# KOMINIARSKA SPÓŁDZIELNIA PRACY "ŚW. FLORIAN"

NIP 896-000220  
w przeprowadzonych oględzin - ekspertyzy urządzeń grzewczo-kominowych

Opinia Nr 008838

w budynku przy ul. Ojciecienców nr 5/7 w Wałbrzychu  
dotycząca urządzeń grzewczo-kominowych używanych przez  
BOH - Nowe Miasto

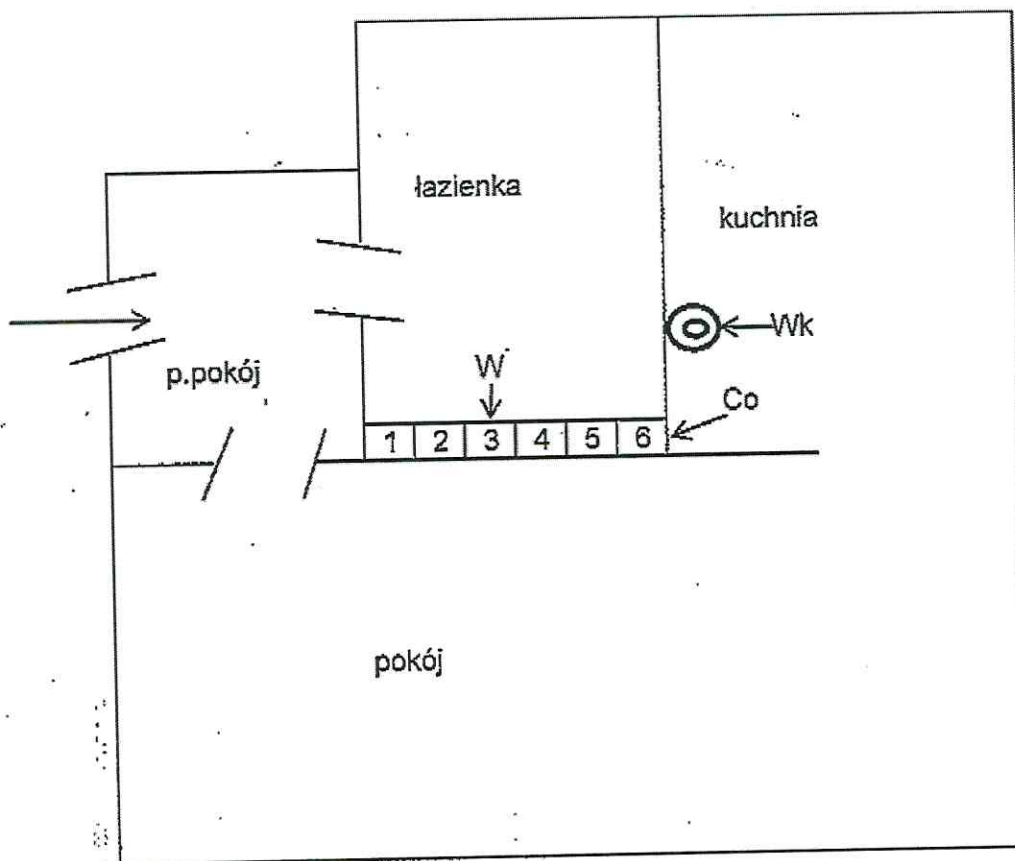
Przebieg CO na podłogę starej mety był  
podłączony do przewodu w G  
Wentylacja wywiewna kominowa gwarantująca  
wentylację mechaniczną.  
Wentylacja wywiewna kominowa włączona do  
przewodu nr 3 mechaniczną.  
Wentylacja mechaniczna o przekr. 2000 cm<sup>2</sup>  
wykonana zgodnie z projektem.
